# วิเสทวิไล

KICK-OFF DESIGN MEETING 04  
ISSUE DATE : 19/10/2023

*Architectural Conceptual Design*

*PERSPECTIVE*

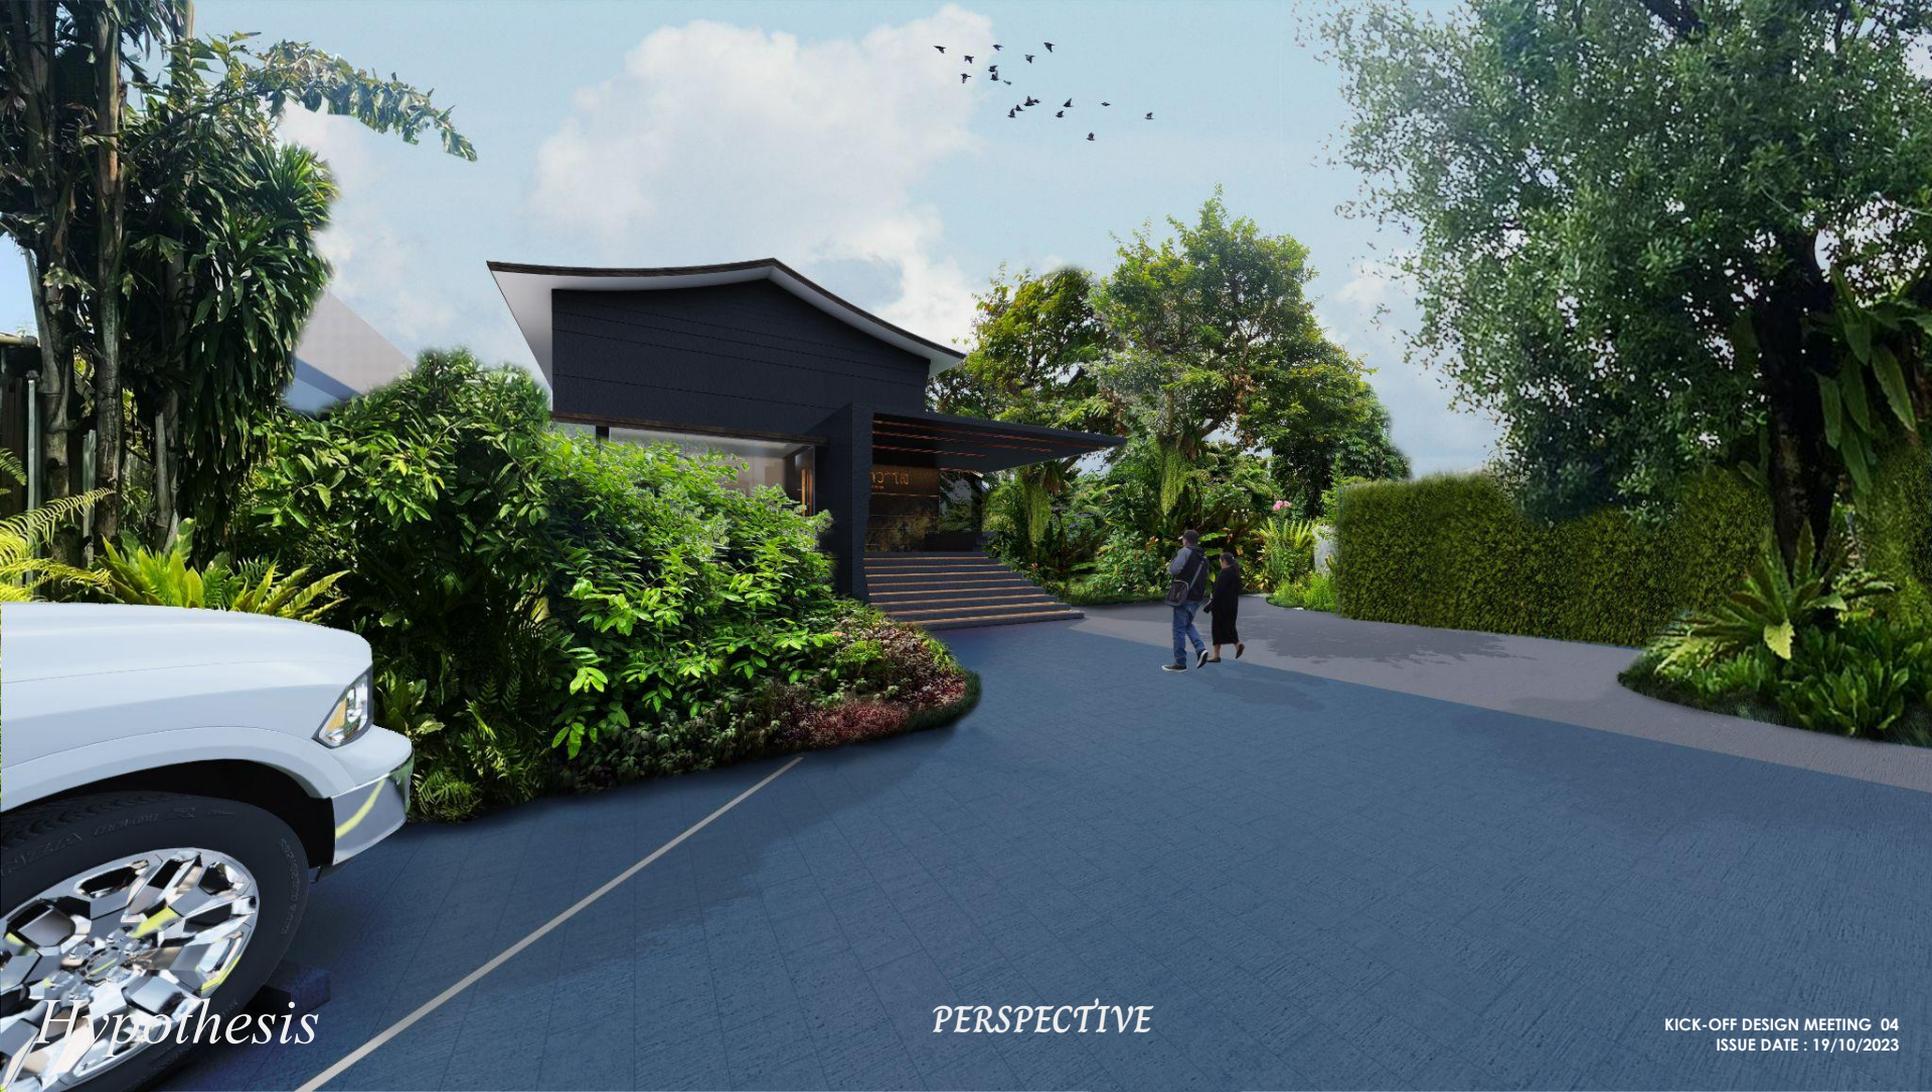
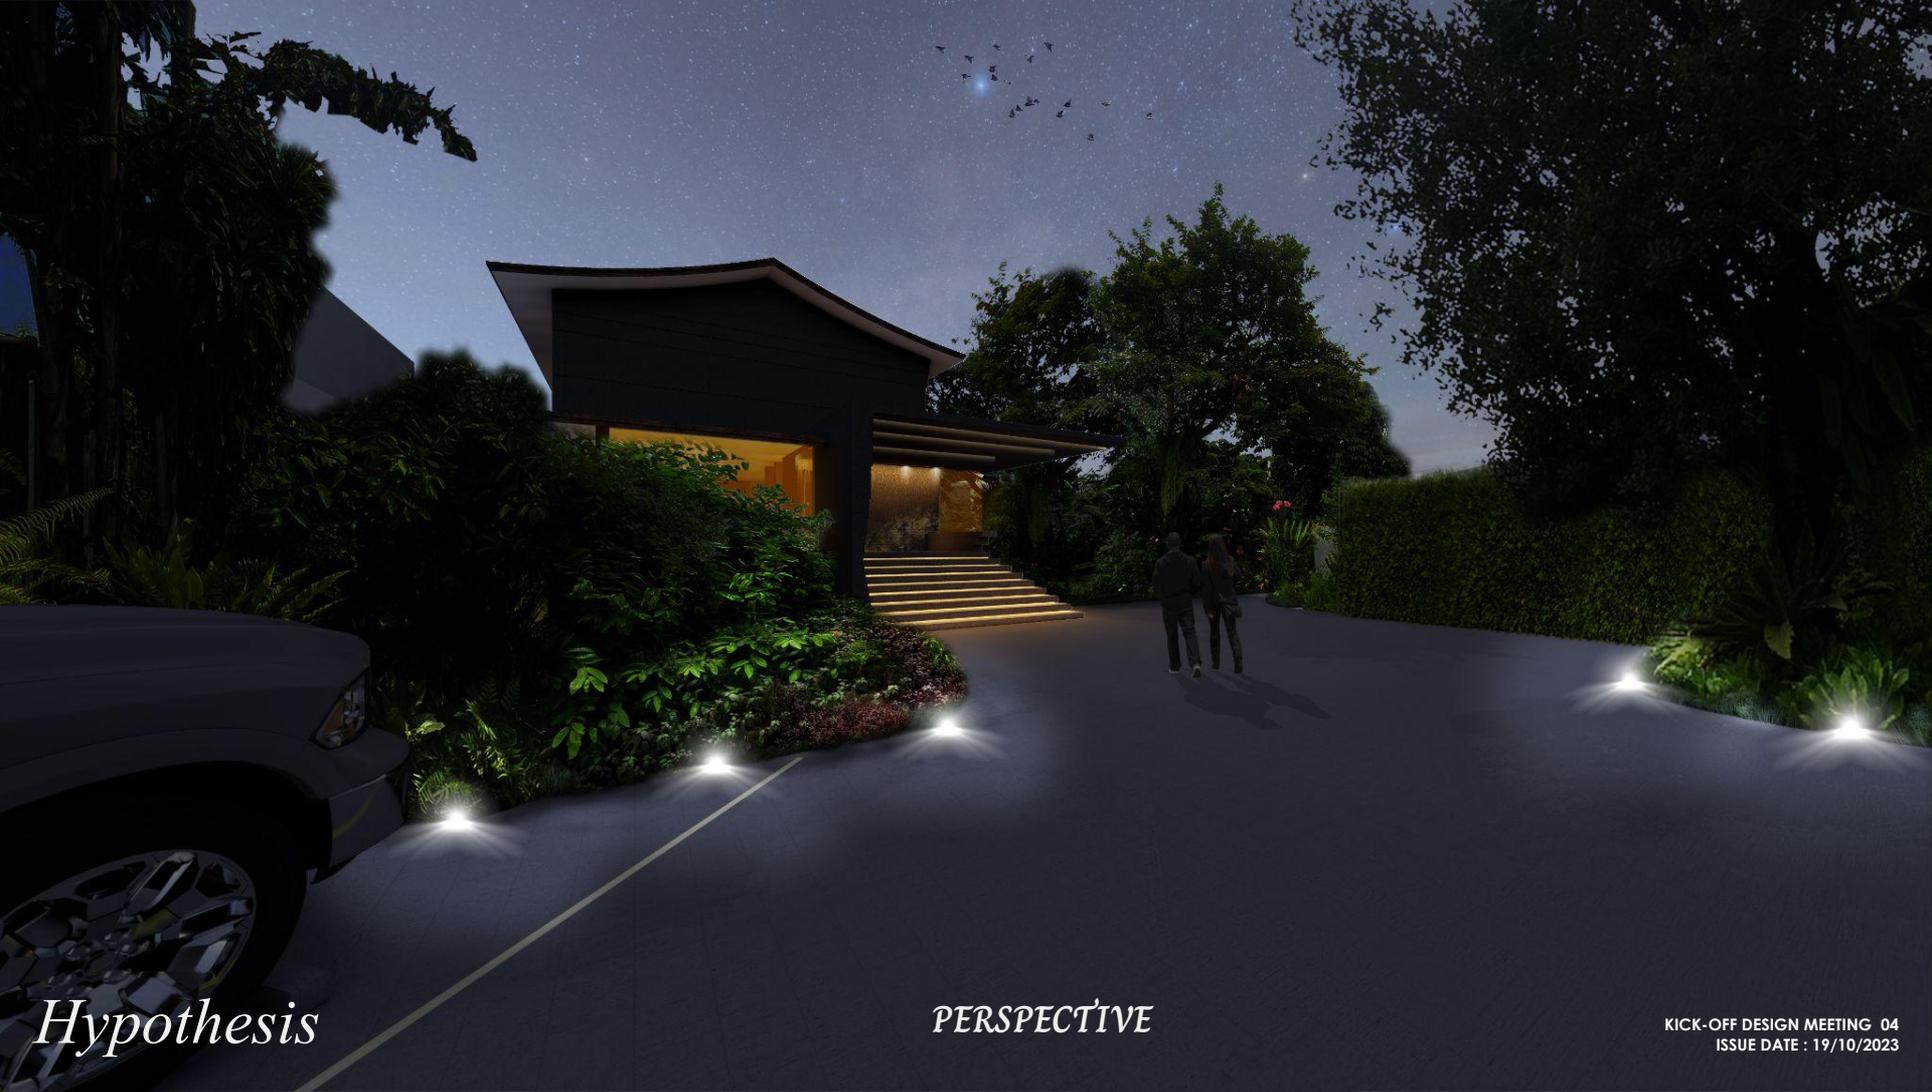
1. มุมมอง มองแบบ  
จากข้างนอก ยังมองรูป  
แบบได้ไม่ชัดเจน และ  
ต้องการลดทอน  
animation, ต้นไม้ และ  
บัวในสระลงเพื่อให้  
เห็นภาพมากขึ้น

-ปรับเปลี่ยนตาม  
Comment

*Layout Plan*

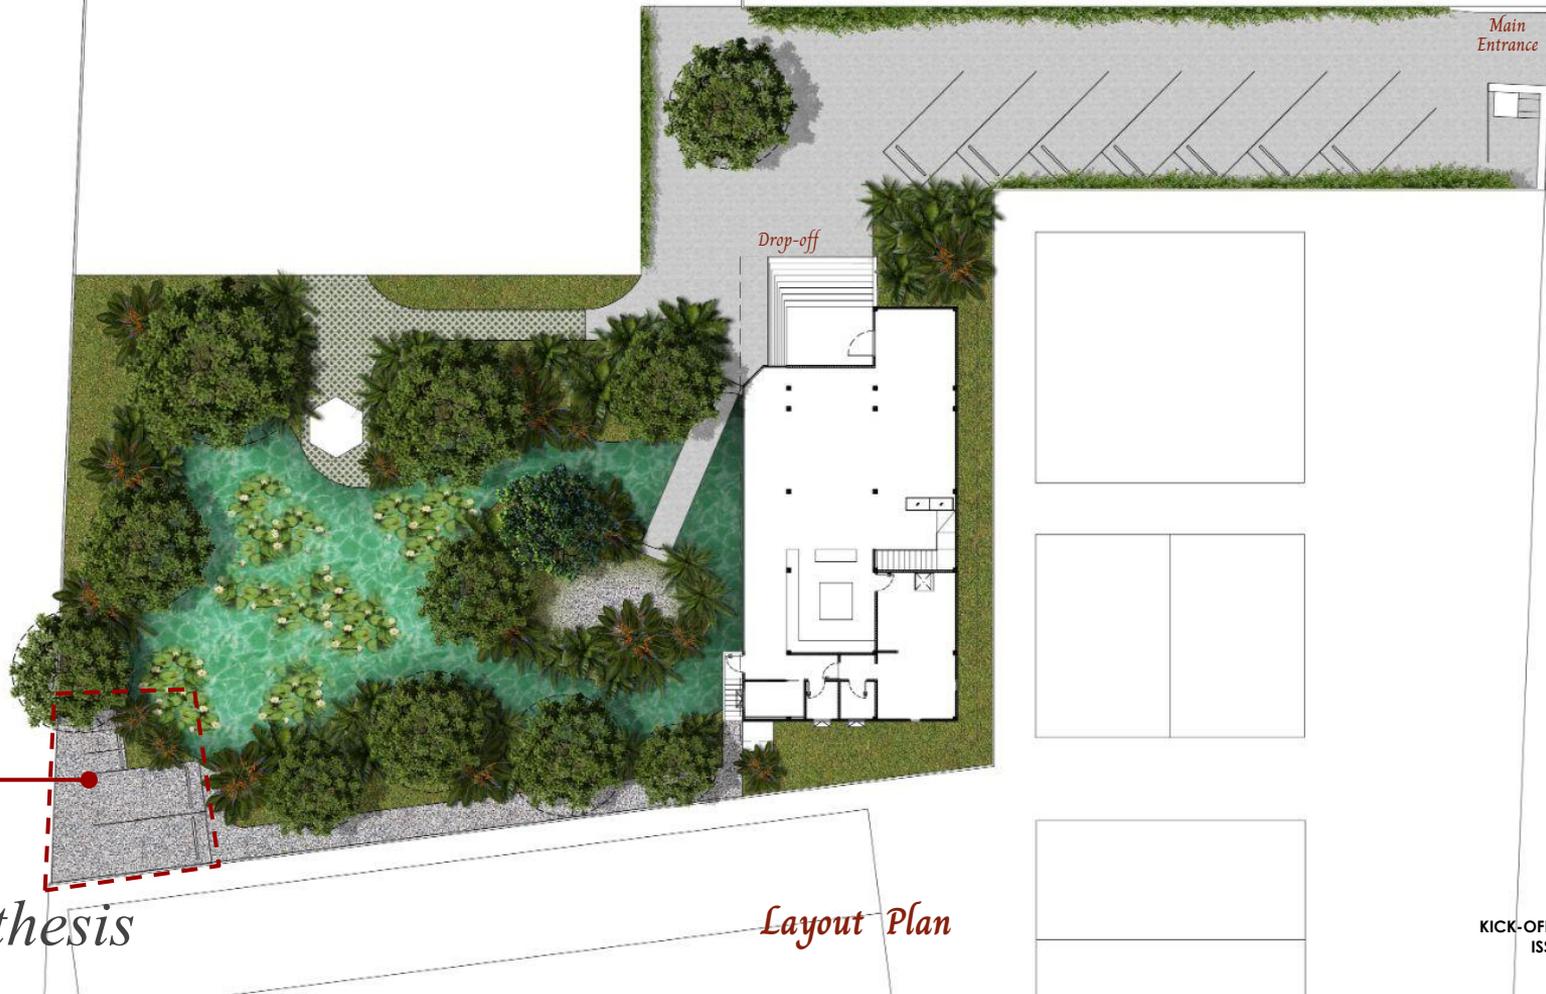
Review comment  
3. Layout ประตูเข้า  
ห้อง prep กับ ห้อง  
Crystal room ชั้น 2  
เป็นยังไง ซึ่งจากแปลน  
ที่ส่งมา เหมือนจะต้อง  
เดินเข้า ห้อง vip ก่อน  
เข้าห้อง prep ซึ่งอาจ  
จะไม่เหมาะกับการใช้  
งานจริง

- ทางทีมได้ปรับตาม  
Comment โดยการ  
ปรับประตูทางเข้าให้  
เหลือทางเข้าออก  
บริเวณลิฟต์

*INTERIOR PERSPECTIVE*  
ROSE GOLD STAIRCASE

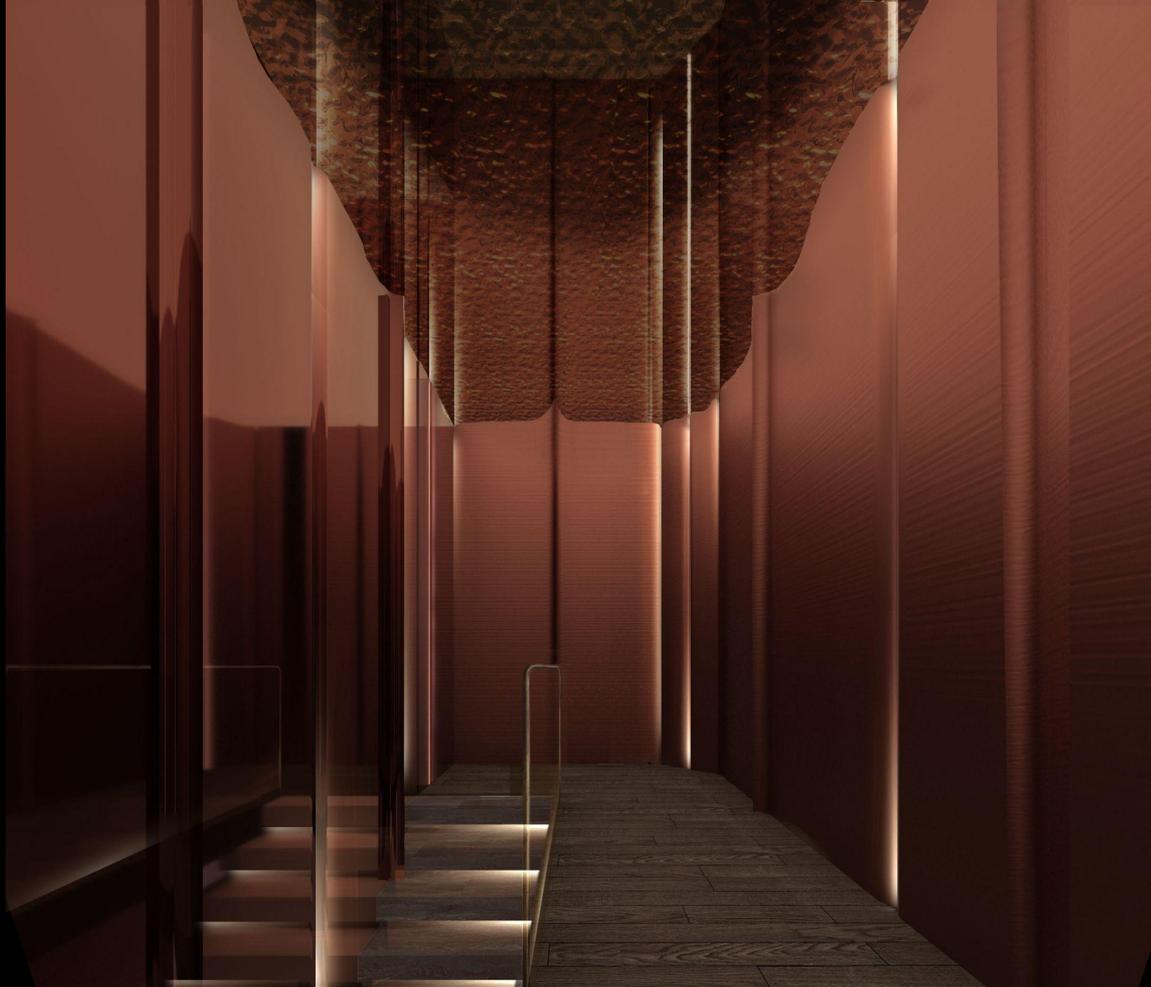
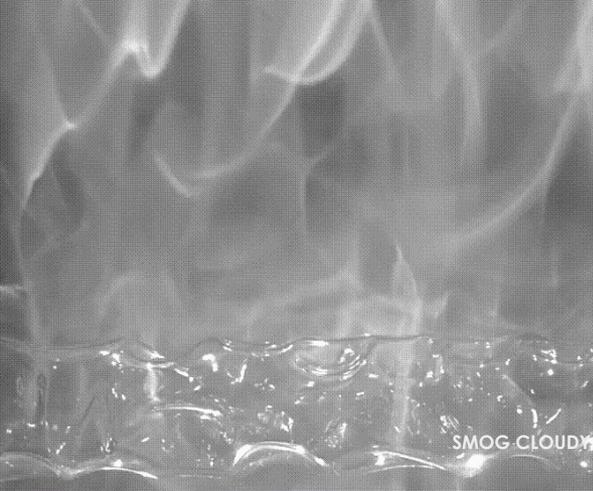
Review comment  
4. งาน interior ยังมอง  
ไม่ชัดเรื่องการใช้งาน  
wine cellar กับโหล้มัก  
ดองสำหรับ show  
ingredients

- โชนะบริเวณโรงทาง  
ขึ้นบันไดประกอบไป  
ด้วย function การใช้  
งานของชั้นโซวีโหล  
หมักดองและ function  
การใช้งานของตู้  
wine cellar ที่ซ่อน  
งานระบบทำความเย็น  
ไว้ภายในตู้

*INTERIOR PERSPECTIVE*  
CRYSTAL ROOM AND SILVER ROOM

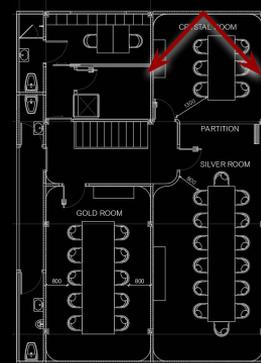
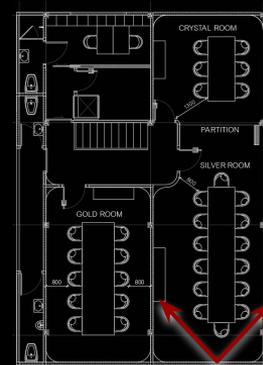
Review comment  
5. ต้องการ  
Perspective ส่วนของ  
ห้อง silver room กลับ  
มายัง Crystal room  
เพิ่มเติม

-ทางทีมได้ทำการเพิ่ม  
Perspective มุมย้อน  
กลับมาห้อง Crystal  
room ตาม Comment

*LIGHTING*  
CRYSTAL ROOM AND SILVER ROOM

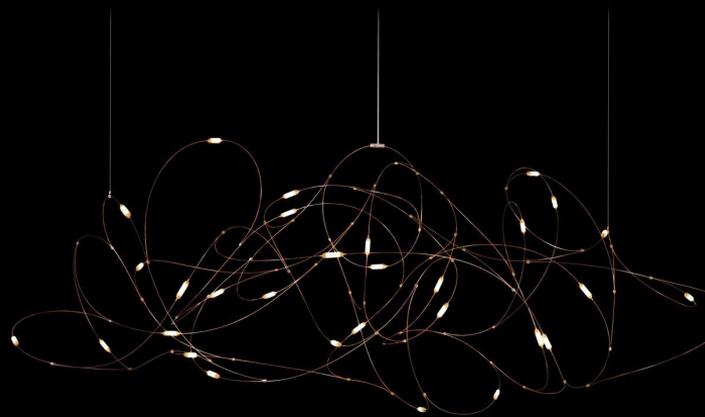
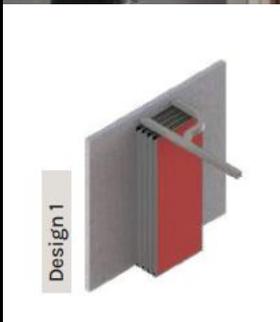
Review comment  
6. ระบบการปิด  
partition private รุ  
มระหว่าง Crystal  
room และ Silver  
room จะเก็บเสียงได้  
ไหม ฟังก์ชันและวัสดุ  
เป็นยังไง สามารถ  
ทำเป็นกระจก 2 ชั้น ,  
พาร์ทิชัน 2 ชั้น ได้  
ไหม

-Partition เลือกุ่น  
เปิด-ปิดที่สามารถเก็บ  
เสียงได้ และในส่วน  
ของฟินิชซึ่ง สามารถ  
เลือกเป็น Acoustic  
เพื่อให้สามารถซับ  
เสียงระหว่างห้องได้
